Service Bulletin

718

Zuigerspeling bij gebruikte motor

740/940

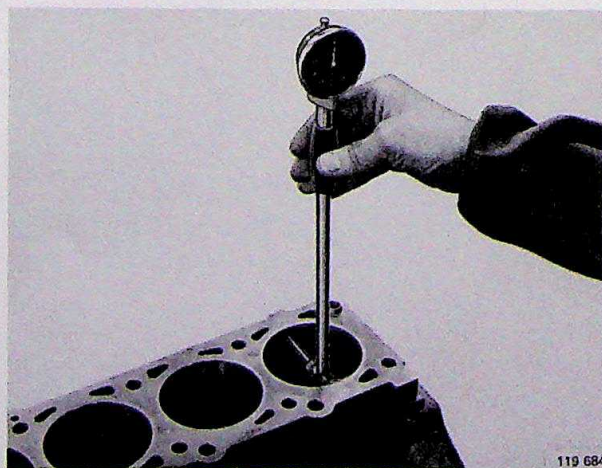
De waarde voor de maximaal toegelaten zuigerspeling bij gebruikte B200/B230-motoren mag 0,080 mm zijn, voordat de zuiger vervangen moet worden. Bij het aanbrengen van nieuwe zuigers geldt, net als vroeger, de speling volgens het specificatieboek.

Meet de zuigerdiameter op de hoogte **C** op:

C = 13,4 mm voor de B200-motor

C = 7,0 mm voor de B230-motor

Meet de cilinderdiameter 35 mm onder het bovenste keerpunt op.
